IMPIANTO DI TRATTAMENTO RIFIUTI LIQUIDI E FANGOSI PERICOLOSI E NON PERICOLOSI PRESSO IL POLO PETROLIFERO DI GENOVA

PROCEDURA DI VALUTAZIONE DI IMPATTO AMBIENTALE

INTEGRAZIONI ALLO STUDIO DI IMPATTO AMBIENTALE

Maggio 2016

Figura 4 – Distanza del depuratore dal recettore in Classe Acustica IV più vicino.

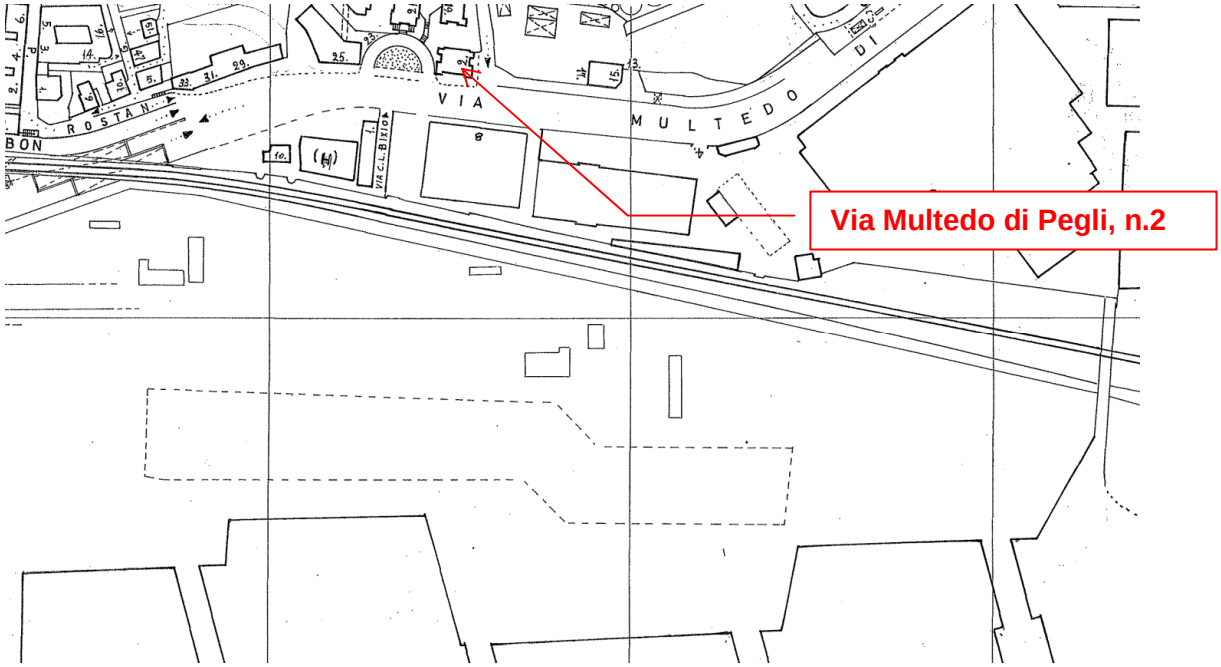
2. ***Planimetria dell'area ove sarà insediata la nuova opera o attività, con particolare riferimento alla collocazione delle sorgenti e dei ricettori più esposti, corredata di informazioni sulle quote altimetriche. La planimetria dovrà essere prodotta in scala adeguata (preferibilmente 1:2.000) così da garantirne una chiara leggibilità e dovrà essere opportunamente corredata dalle indicazioni toponomastiche. Dovranno essere inoltre forniti gli stralci progettuali atti a consentire l'esame complessivo delle sorgenti acustiche;***

Il depuratore si trova a circa 270 m dalla facciata del civico n. 2 di Via Multedo di Pegli, che si trova sul lato “a monte” della strada. Il lato sud di Via Multedo di Pegli è occupato da alcuni capannoni di tipo industriale o commerciale. Dal punto di vista acustico il lato nord della strada è in classe acustica IV, il lato a sud è classificato in classe acustica VI.

I capannoni industriali costituiscono un ostacolo alla propagazione in campo libero del rumore proveniente dal depuratore.

Figura 8: Spettro lineare in terzi d'ottava.

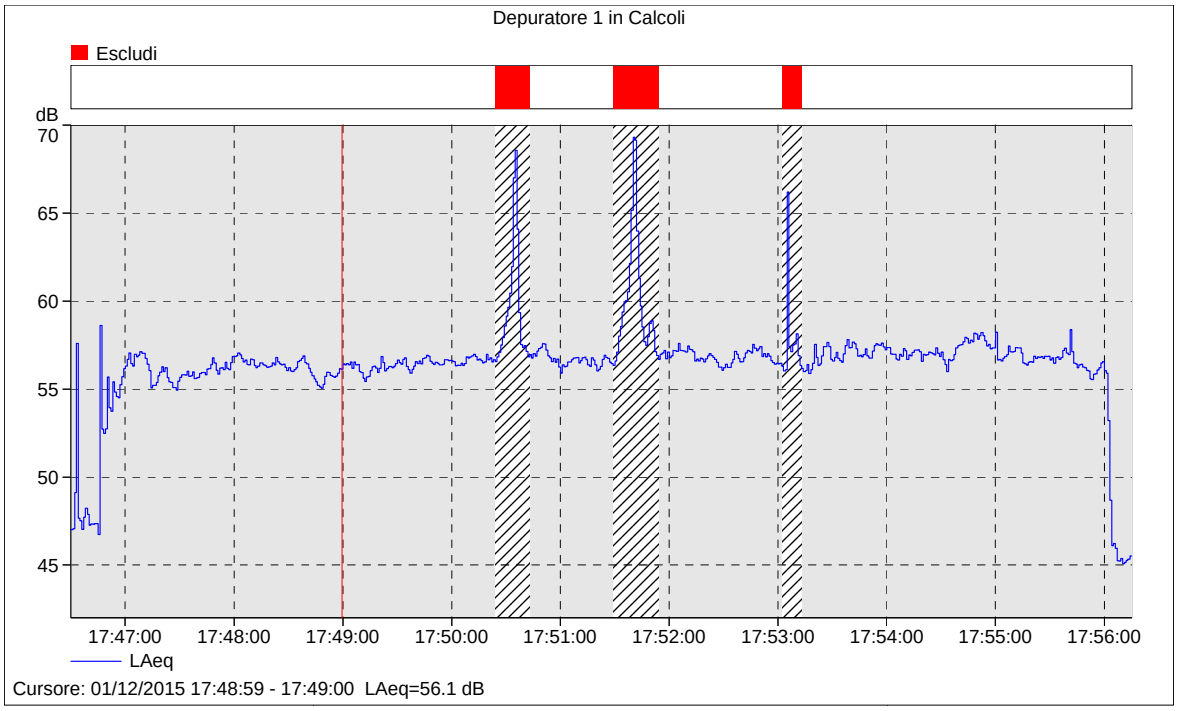
Le immagini seguenti riportano i dati relativi alla misura di rumore eseguita a 22 m ed utilizzata per caratterizzare la fase più rumorosa di funzionamento dell'impianto.

Lo spettro lineare dei minimi permette di evidenziare che, nel punto di misura, non è componente tonale così come definita da DM 14 novembre 1998.
